**OGGETTO: [ID_VIP: 2411] - Verifica di ottemperanza alle prescrizioni di cui al decreto di compatibilità ambientale n. 60 del 24/02/2011 ai sensi e per gli effetti dell'art. 28 del D.Lgs. 152/2006 e ss.mm.ii. e dell'art. 3, comma 1 lett. v) dell'OPCM n. 3869/2010 - Progetto di "adeguamento al tipo B dell'itinerario Sassari-Olbia, lotto n. 7" .
DETERMINA DIRETTORIALE.**

Parere n. 1386 del 29 novembre 2013

Progetto:	Adeguamento al tipo B (4 corsie) dell'itinerario S.S. Sassari - Olbia Lotto 7 DVA/DEC/2011/60 del 24/02/2011 e per gli effetti dell'art. 28 D.Lgs 152/2006 e dell'art. 3 comma 1 lett.v) OPCM 3869/2010
Proponente:	ANAS S.p.A.

Viadotto km 62+396 - In rosso il progetto VIA, in blu il progetto esecutivo (in grassetto nella sezione di dx)

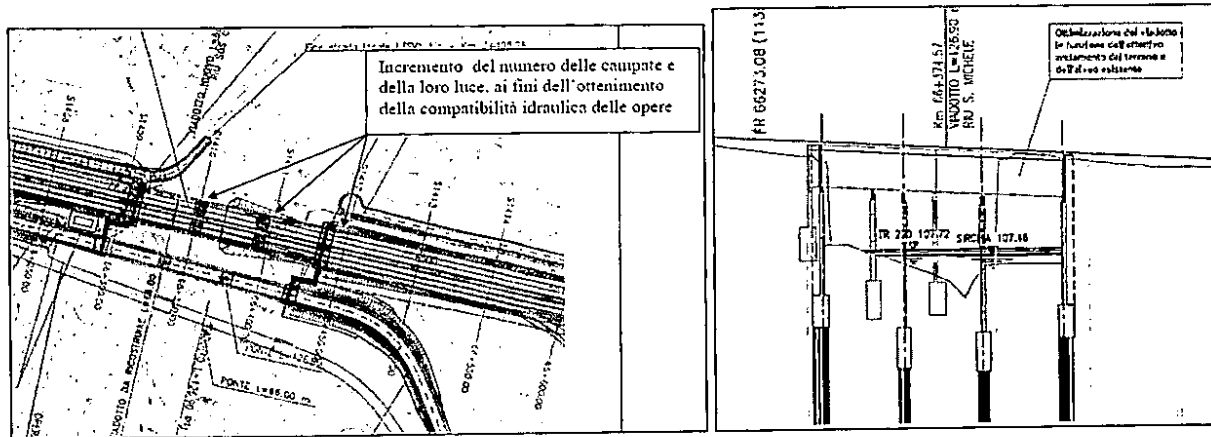
- l'adozione di impalcati in acciaio anziché in cap, come originariamente previsti nel SIA, e campate di luce maggiore da 32m a 41,5m: tale scelta caratterizza tutti i viadotti del progetto esecutivo;
- viadotto km 62+396: ne viene aumentata l'estensione, per una migliore definizione del punto di passaggio tra il corpo stradale (rilevato) e l'opera d'arte contigua. La luce maggiore delle campate,

inoltre, grazie all'uso di impalcati con travi in acciaio, ha consentito adeguata compatibilità idraulica con le opere di inalveazione già previste nel SIA e la riduzione del numero delle pile della struttura;

Viadotto km 66+360 - In rosso il progetto VIA, in blu il progetto esecutivo (in grassetto nella sezione di dx)

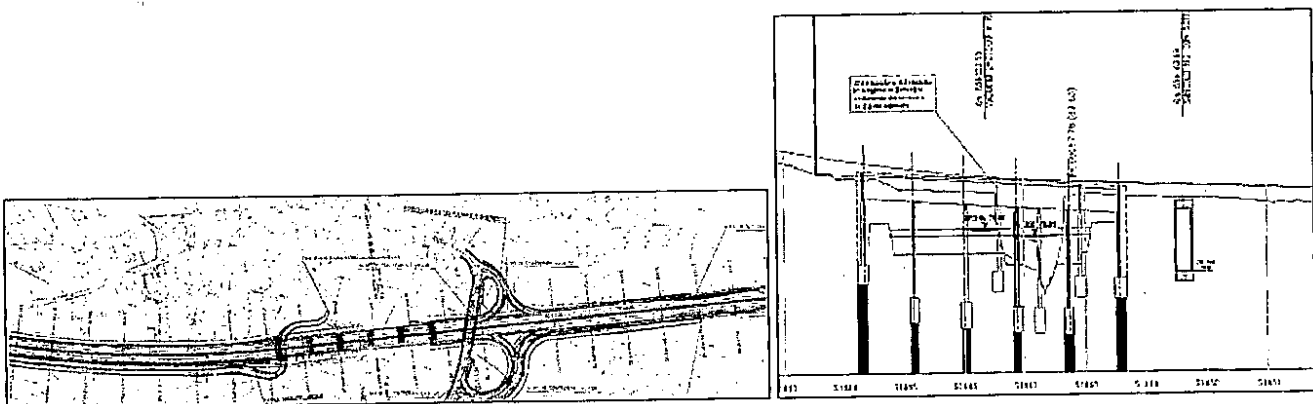
- viadotto km 66+360: ne viene ampliata la luce ed aumentato il numero delle campate, ai fini di una migliore compatibilità idraulica;

Fotoinserimento del viadotto Rio San Michele

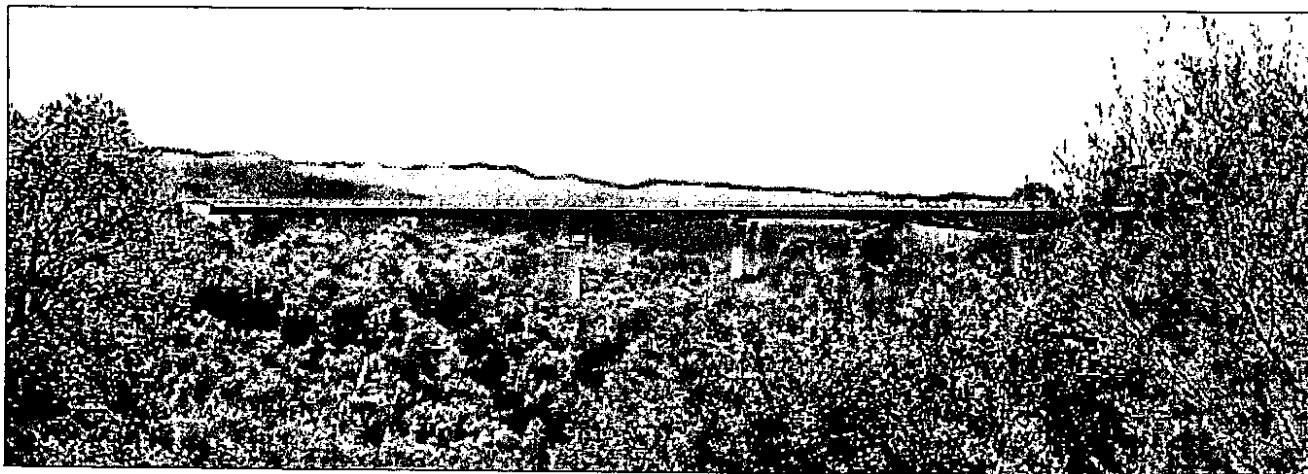
- viadotto Riu San Michele, km 63+901: si è optato per una soluzione a 3 campate (75, 100 e 75 ml di lunghezza) con impalcato stradale a struttura mista, composto da travi longitudinali a sezione variabile in acciaio Corten e soletta collaborante in cemento armato;

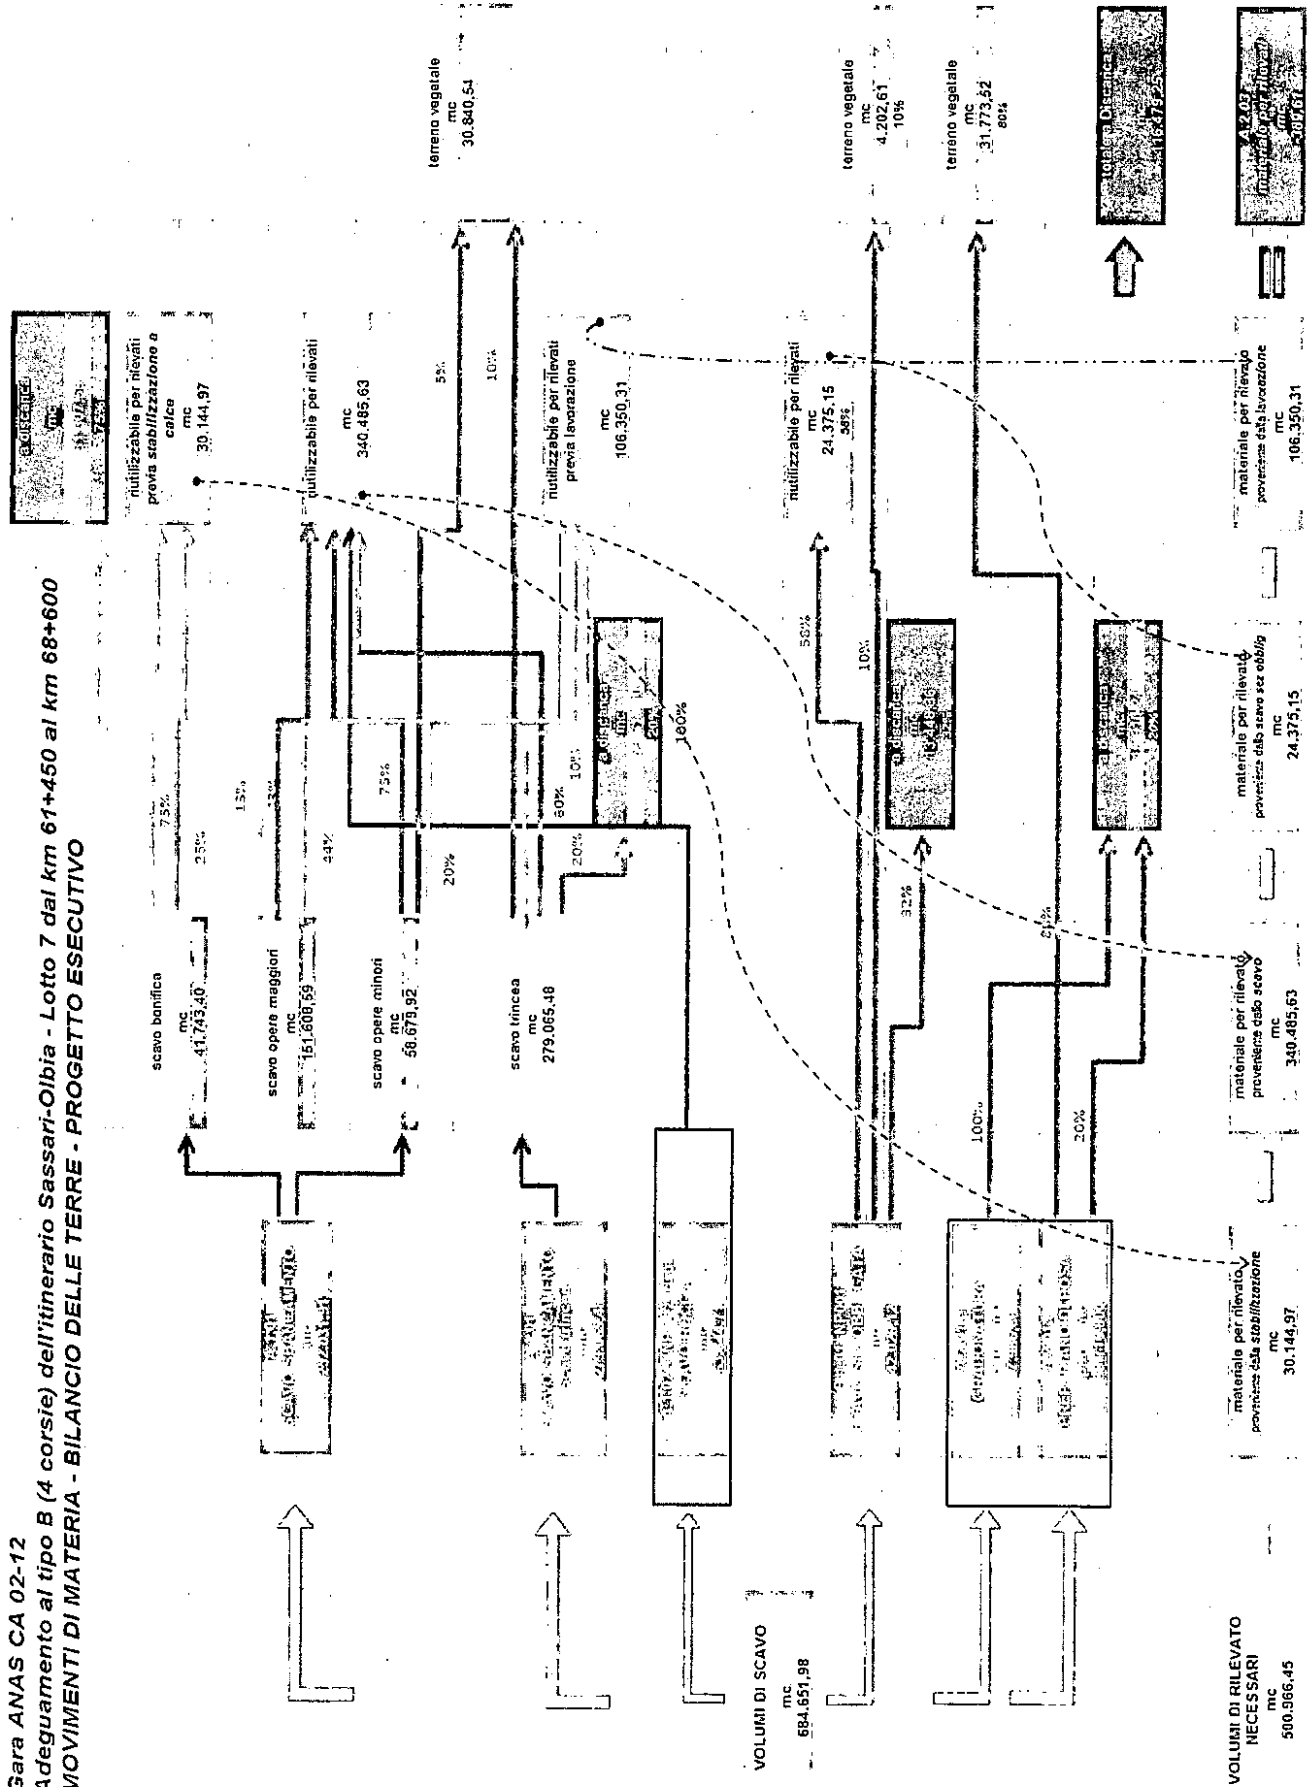
VALUTATA positivamente la scelta di favorire il riutilizzo del materiale di risulta, piuttosto che l'approvvigionamento tramite cave, nonché quella di ridurre al minimo indispensabile i quantitativi di materiale destinato a discarica;

CONSIDERATO che è previsto il recupero di circa 66.800 mc di terreno vegetale per il rivestimento delle scarpate e che è anche prevista la possibilità di recuperare, qualora idoneo, il materiale derivante dalle demolizioni e dalla scarifica. **CONSIDERATO**, inoltre, che il Proponente stima un quantitativo di terreno da conferire a discarica pari a circa 116.500 mc;

Particolare di una scarpata simulazione stato di progetto nello stadio iniziale

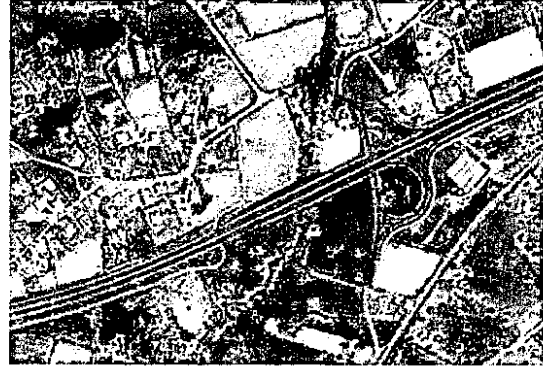
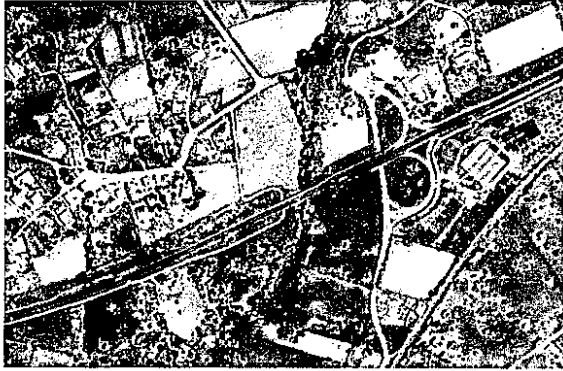
VALUTATO che tali fotosimulazioni sono state predisposte e presentate dal Proponente, considerando le aree a scarpata e/o sistemate a verde del Lotto 7;
